Rapport	
Rapporttittel Granskning av hydrokarbonlekkasje på Kårstø 7.1.2016	Aktivitetsnummer 003912029

Sammendrag
<p>Under normal drift ble det den 7.1.2016 kl 22.16 detektert en gasslekkasje i Statpipe mottaksområdet på Kårstø. Ingen personer ble skadet i hendelsen, og de materielle skadene var små. Hendelsen hadde imidlertid et eskaleringspotensial knyttet til en mulig antennelse av gasslekkasjen, hvor deler av et gassførende rør kunne blitt eksponert for jetbrann og stråling. Dersom personell hadde vært i nærheten av lekkasjestedet ved en antennelse, kunne dette ha gitt alvorlige personskader og mulig dødsfall.</p> <p>Det oppstod nesten fullt brudd i en instrumentkobling med indre diameter på 9,1 mm. Trykket, da lekkasjen startet, var på ca. 140 bar. Initiell lekkasjerate er estimert til å være 1,3 kg/s. Gasslekkasjen varte i 9,5 timer og mengden er beregnet til ca. 22 tonn.</p> <p>Lekkasjen oppstod som følge av utmattingsbrudd i en instrumentkobling (NPT Male adapter ½"). Utmattingsbruddet skyldes mangelfull mekanisk avstiving i kombinasjon med at systemets egenfrekvenser sammenfalt med virvelavløsningsfrekvenser i normale vindhastigheter.</p> <p>Årsaken til at lekkasjen varte

Figur 7 Bilde av manometer på toppen av 2" bypass linje sett fra øst

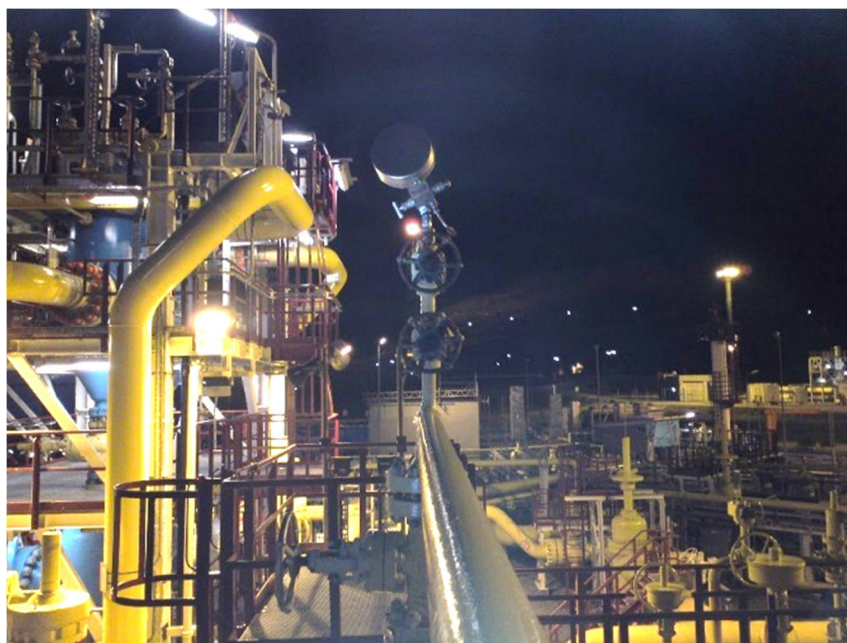
Manometer var montert uten mekanisk avstiving.

I et værutsatt område 7-8 m over bakkenivå er det på toppen av en 2" bypassrør installert et manuelt manometer med først et 1" rør med to manuelle stengeventiler, ca. 40 cm langt, og deretter et 6,5 cm langt stykke med ½" instrumentkoblinger som et mellomstykke før ventilblokk og manometer. Det er hull i ventilblokk for mekanisk avstiving, men disse var ikke benyttet. Innfesting av slikt utstyr må anses som normal praksis for å oppfylle krav til robust design uten at det er beskrevet spesifikt i standarder eller selskapets kravdokumenter.

Styringsforskriften § 4 om risikoreduksjon, 1. ledd.
